当社原子力発電所の耐震安全性評価のうち地震応答解析での入力データ誤り調査状況についての経過報告(速報)

2. 入力データ誤りの内容

4号機 地震応答解析モデル(鉛直方向)

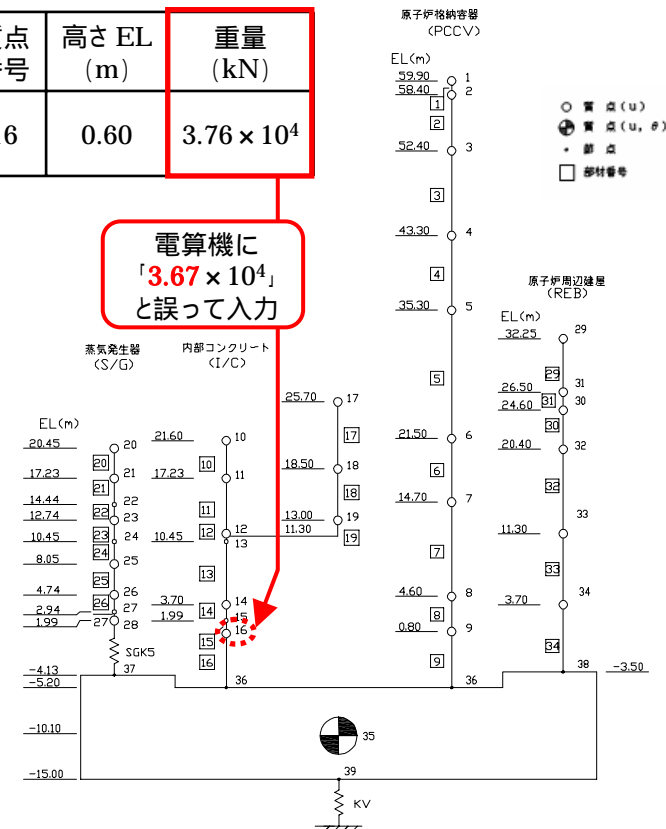
玄海4号機原子炉建屋の地震応答解析に用いる入力データのうち質点重量について、電算機に入力された値が1箇所誤っていた。

なお、今回検出した質点重量の誤差($0.09 \times 10^4 \text{kN}$)は、建屋全体重量($3.58 \times 10^6 \text{kN}$)に対して3/10,000程度で、また、建屋の揺れの大きさは下表のとおりです。

部位	質点番号	高さ EL (m)	重量 (kN)
内部コンクリート	16	0.60	3.76×10^4

現在、玄海4号機の耐震安全性(バックチェック)については、国で評価を受けているところであり、速やかに、正しいデータを用いて解析・評価を再度行い、改めて国へ提出し評価を受けることとなります。

質点	誤ったデータによる値	正しいデータによる値
16	368	369
10	466	468
